## 改善箇所説明図

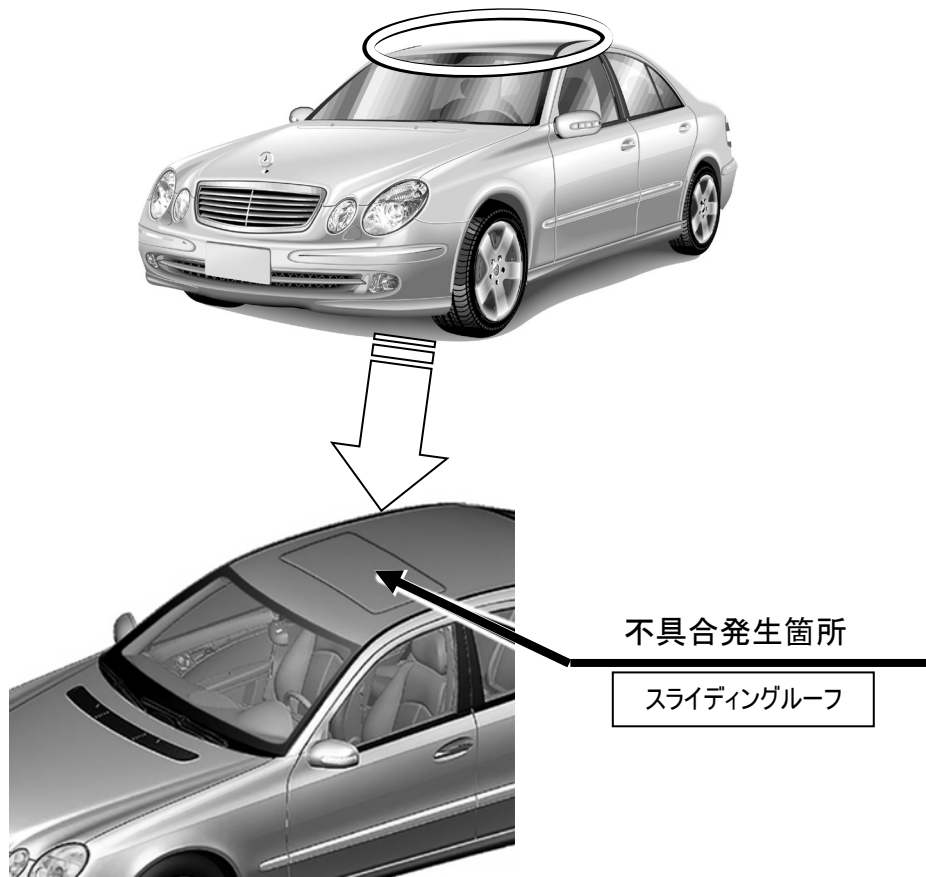
スライディングルーフのガラスパネルにおいて、製造管理が不適切なため、接着強度が不十分なものがある。そのため、ガラスパネルに浮きが発生し、最悪の場合、走行風により脱落して、後続車両の妨げになるおそれがある。

全車両、スライディングルーフの製造日を確認し、対象の期間であるものはガラスパネルの接着強度を点検し、不十分なものはスライディングルーフを良品に交換する。
